Modulo per la presentazione delle osservazioni per i piani/programmi/progetti sottoposti a procedimenti di valutazione ambientale di competenza statale

Presentazione di osservazioni relative alla procedura di Valutazione di Impatto Ambientale (VIA) – art.24 co.3 D.Lgs. 152/2006 e s.m.i.

_____ Progetto definitivo Nodo ferroviario di Novara. I fase del PRG di Novara Boschetto _____

Progetto definitivo Nodo ferroviario di Novara. I fase del PRG di Novara Boschetto

Fig. A

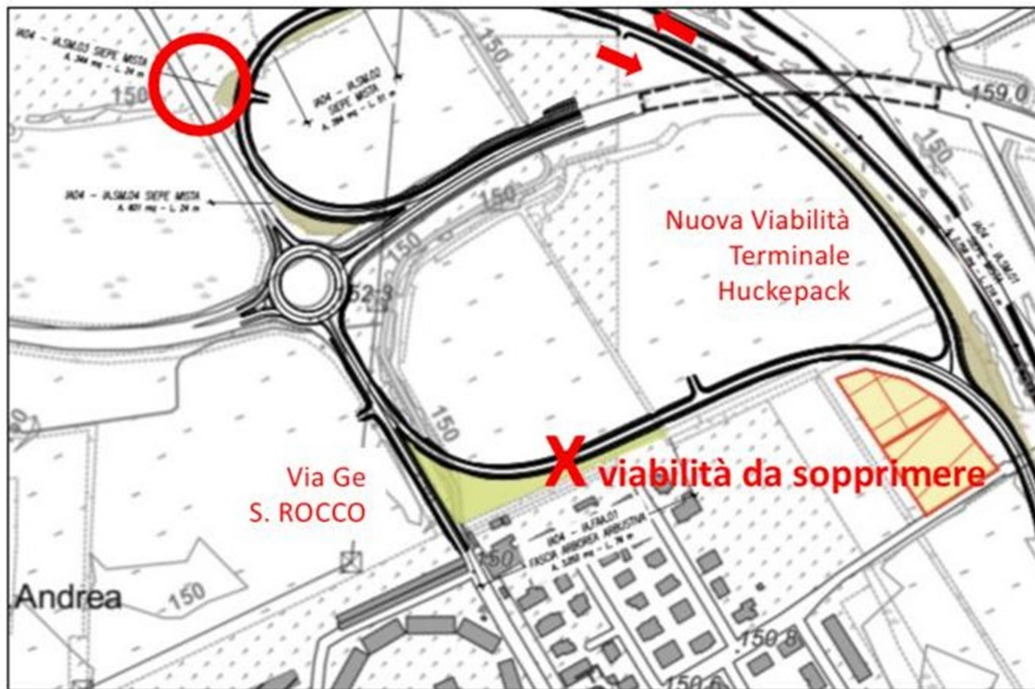
- incomprensibile la decisione di progettare una via di transito di mezzi pesanti di una tale entità e continuità di traffico a pochi metri da una zona residenziale intensamente abitata non ricercando soluzioni alternative per altro già ampiamente disponibili come lo sfruttamento delle infrastrutture viarie già realizzate come la rotatoria posta ad est lungo la via Pavese all'altezza dell'incrocio con la prosecuzione della strada Maretti, interrotta dalla gronda ferroviaria AV/AC, che già realizza l'accesso da altro lato all'area ove è operativo il terminale Huckepack, peraltro su aree già di proprietà di RFI. Altresì la predetta rotatoria è accessibile anche per altra viabilità dalla via Biancalani, ed attualmente utilizzata anche dal traffico in ingresso al terminale Huckepack proveniente dalla Autostrada Torino Milano o dalla Tangenziale di Novara, attraversando il ponte sul Terdoppio e sottopassando la linea ferroviaria FNM.(Fig A)

- che venga riconsiderato il percorso della direttrice Sud allontanandolo il più possibile dall'area abitata.

Come evidenziato, per esempio, nella seguente immagine, sarebbe fattibile lo spostamento su un'area che non presenta alcun insediamento residenziale pregresso e già di per sé fortemente caratterizzata da insediamenti commerciali esistenti, ciò conciliando un facile accesso all'opera in progetto e , contemporaneamente, salvaguardando le esigenze degli abitanti.
